Objet : Contribution dans le cadre de l'Enquête publique ouverte pour le projet « PLUi-HM » de Thonon-Agglomération

PROPOSITIONS DE L'ASSOCIATION DE PROPRIETAIRES DE PORT RIPAILLE

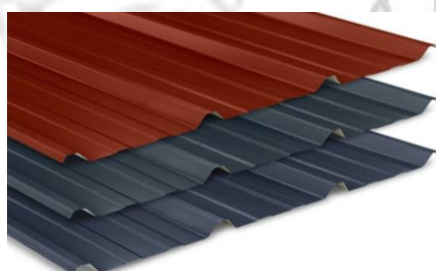
***Les toitures des bâtiments principaux à deux pans, actuellement recouvertes de bardeaux bitumineux canadiens de teinte brun foncé, pourront être remplacées, au fur et à mesure des réfections, par des couvertures en bac Acier/Zinc/Alu avec des pentes de 20°. La couleur de ces couvertures devra être uniforme sur l'ensemble du site, correspondant à une teinte brun foncé RAL 8019.***

Choix d'un **matériau unique et identique** garantissant une **cohérence visuelle**. Le bac de teinte brun foncé RAL 8019 est déjà utilisé pour les couvertures récentes des carports de la zone.

La photo ci-dessus a été prise avenue de Saint-Disdille, dans l'environnement immédiat de Port Ripaille

**Ci-dessous, photos extraites du PLU actuel
avec volets roulants extérieurs (photo de droite)**

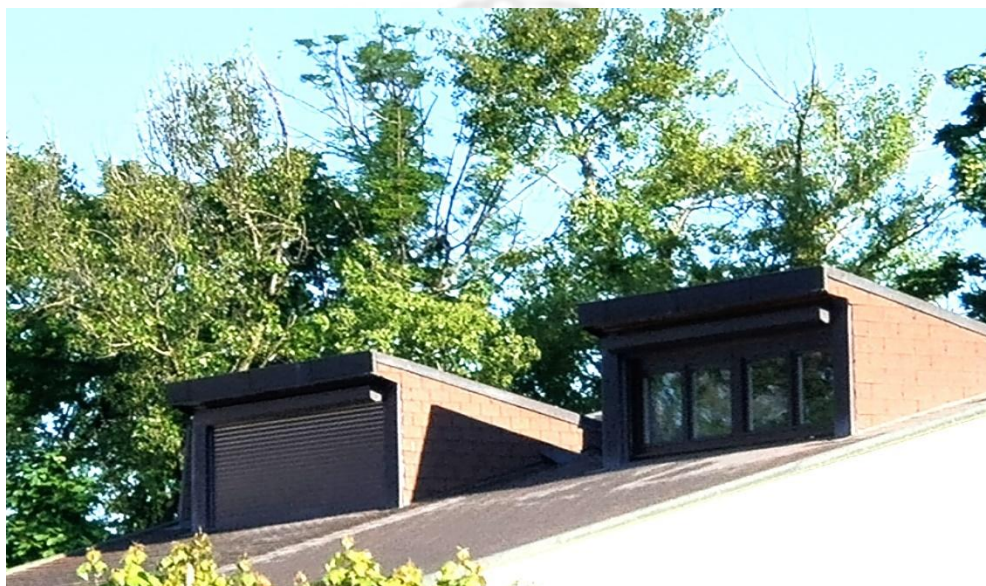
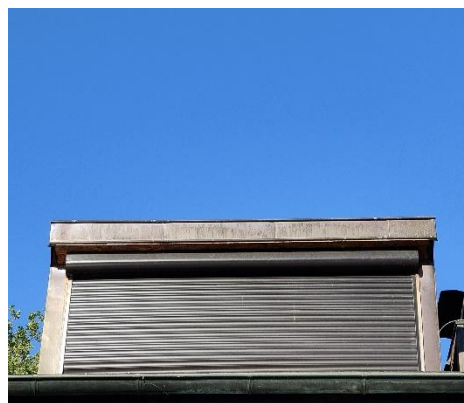
La baie sera composée de quatre vantaux vitrés **avec ou sans volet roulant. Dans le cas d'un volet roulant extérieur il respectera strictement l'homogénéité des volets majoritairement existants sur l'ensemble de Port Ripaille.**

Homogénéité des volets roulants majoritairement existants sur l'ensemble de Port Ripaille, **voir photos ci-après**

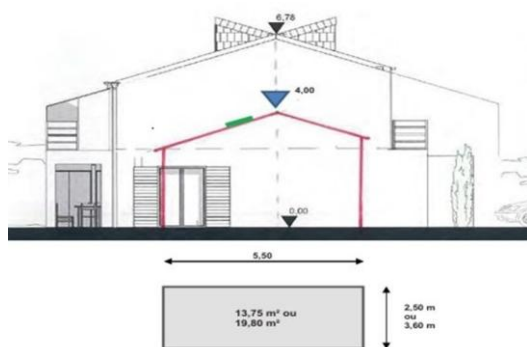
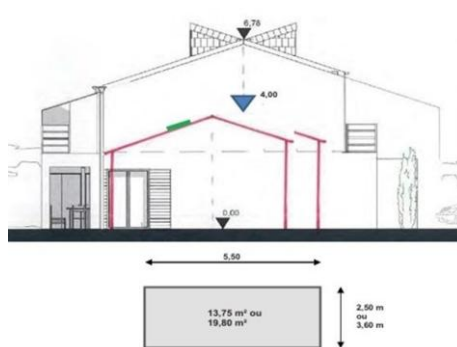
... L'implantation pourra être décalée par rapport au faîtage.

Les gaines techniques sont disposées dans l'axe intérieur du faîtage et le schéma au PLU existant limite l'implantation de l'annexe dans cet axe.

L'implantation des arbres et le positionnement des maisons sur le terrain ne permettent pas toujours un alignement des faîtages.

La demande formulée est aussi en cohérence avec des situations existantes à Port Ripaille.
